DokumentID 1525549	Version 1.0	Status Godkänt	Reg nr	Sida 1 (4)
Författare Lars Birgersson			Datum 2015-12-16	
Kvalitetssäkrad av Mikael Gontier			Kvalitetssäkrad datum 2016-01-13	
Godkänd av Helene Åhsberg			Godkänd datum 2016-01-18

Justeringar och rättelser i MKB:n

Figur 7-5 ersätts med nedanstående:

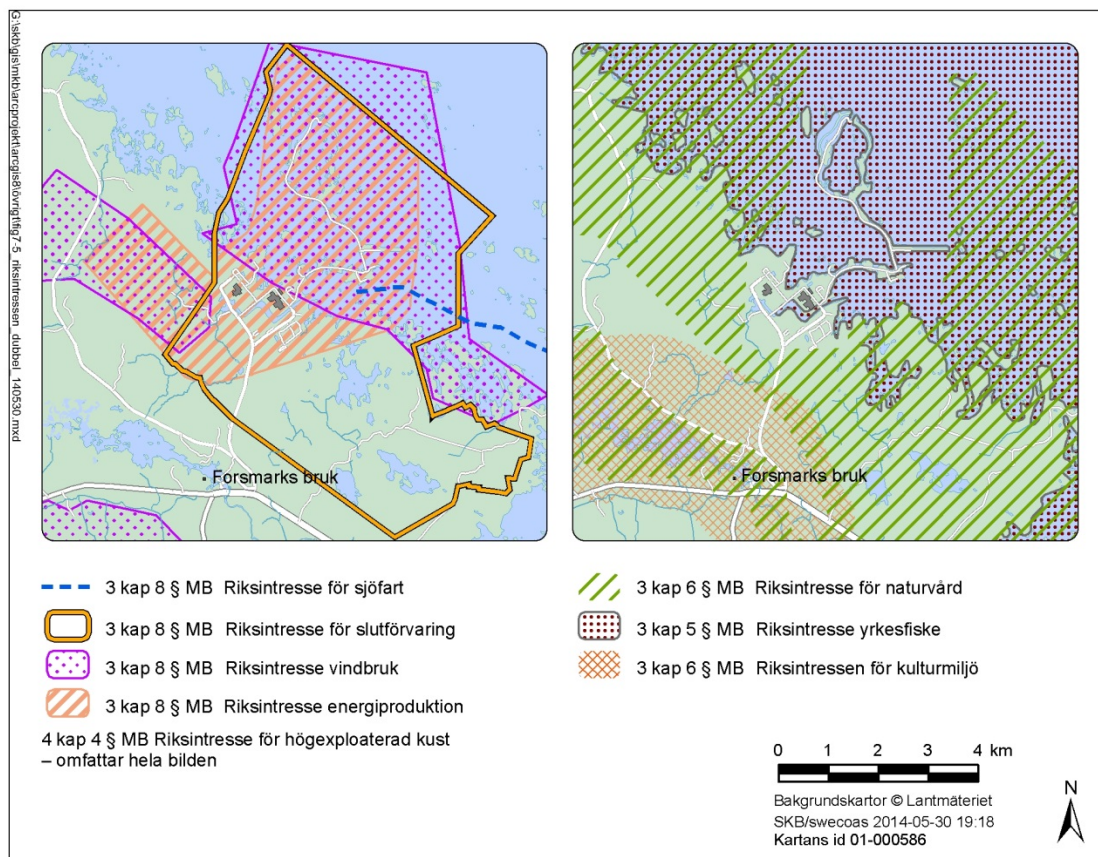
Den ändring som gjorts i figuren är att texten om riksintressen för rörligt friluftsliv har tagits bort.

Figur 10-34 ersätts med nedanstående:

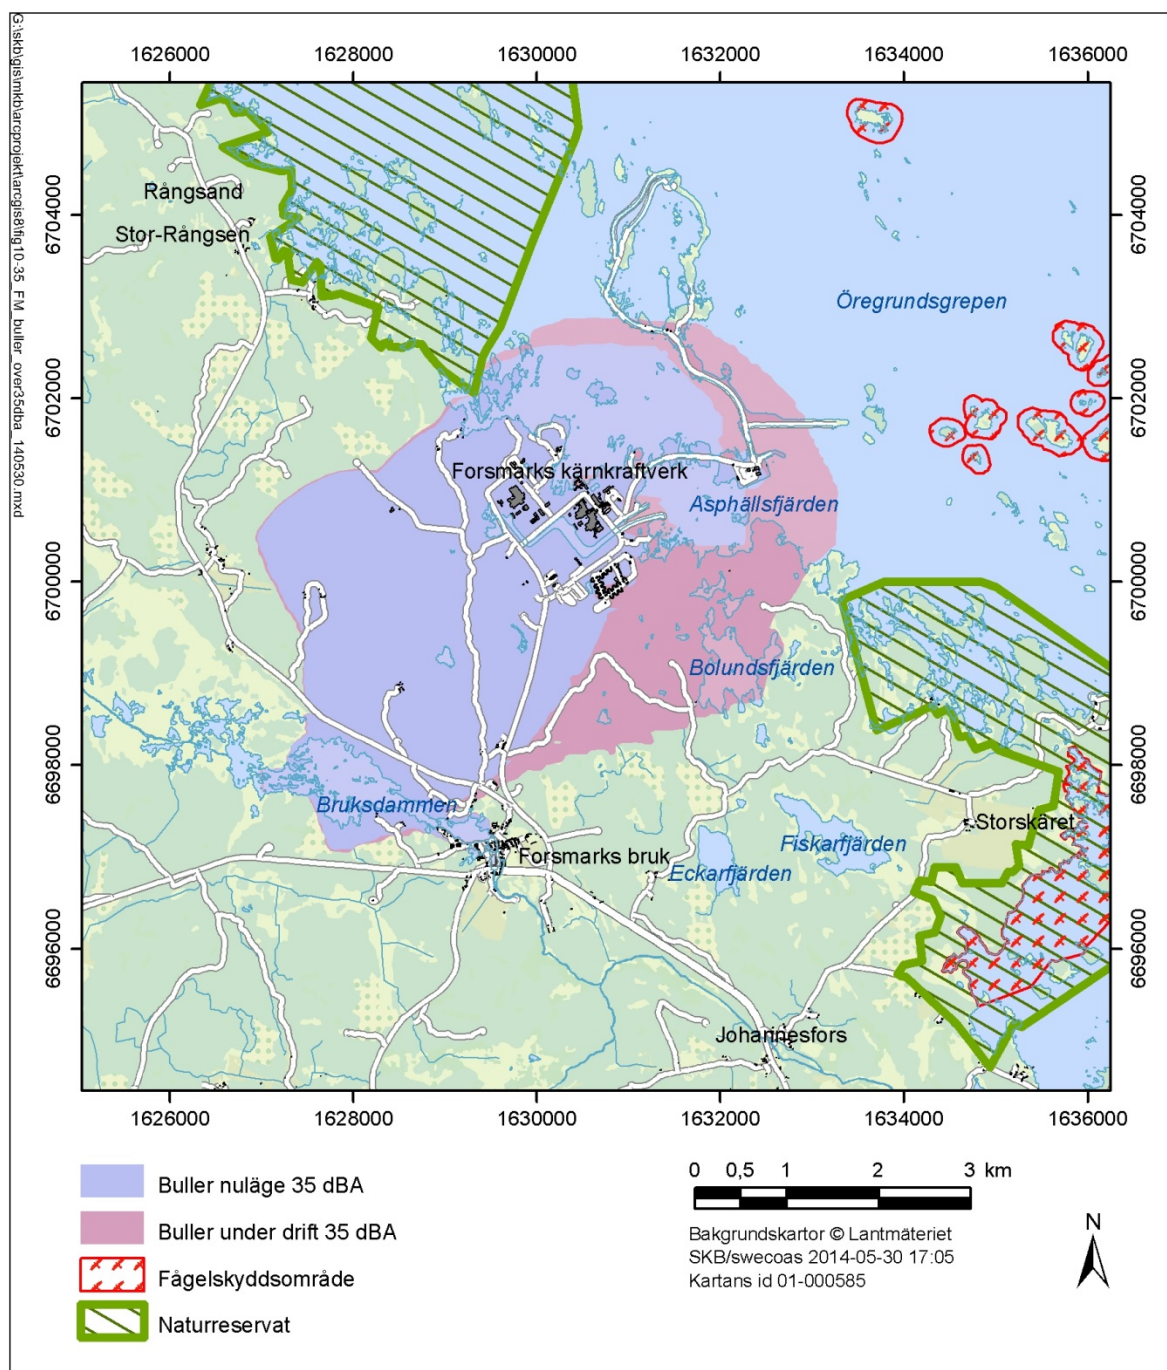
Den ändring som gjorts i figuren är att området som markerats som riksintressen för rörligt friluftsliv har tagits bort.
